„Modernizace trati Praha-Bubny (včetně) – Praha-Výstaviště (včetně)“

Vysvětlení, změny a doplnění zadávací dokumentace - Dodatek č. 32

Dotaz k odvodňovacímu žlabu:

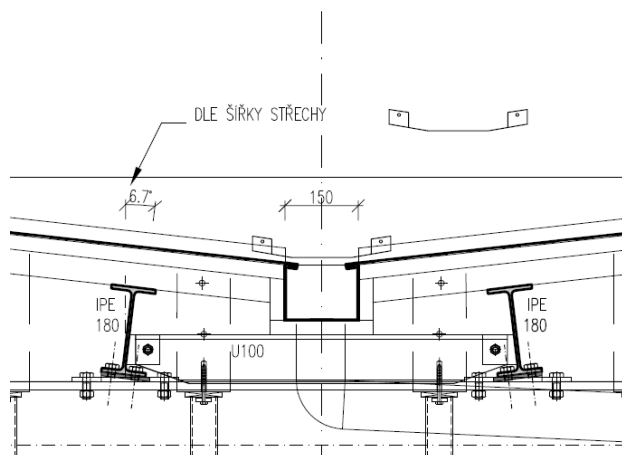
v dokumentaci je uvedeno ŽLAB – NEREZOVÝ PLECH. Prosíme o detailnější specifikaci žlabu, detailní výkres (tloušťka materiálu; uchycení; podkonstrukce apod.). Položku žlabu jsme nenalezli v soupisu prací.

V projektové dokumentaci je v příloze 2.051 uvedena položka KS04, která je popsána jako hliníkový žlab tl. 0.6mm

KS04		R.Š. 500mm, proměnná výška žlabu	mb	206,00	206,00	Oplechování žlabu hliníkový plech tl. 0,6mm včetně spojovacího a kotevního materiálu dle ČSN 73 3610
------	--	--	----	--------	--------	---

Podkonstrukce žlabu je naznačena např. v příloze 2.021. Žlab vynášejí profily U100 o roztečích 1000mm.

V soupisu prací byl opraven popis položky č. 37 (byla chybně popsána jako měděný žlab místo hliníkového).
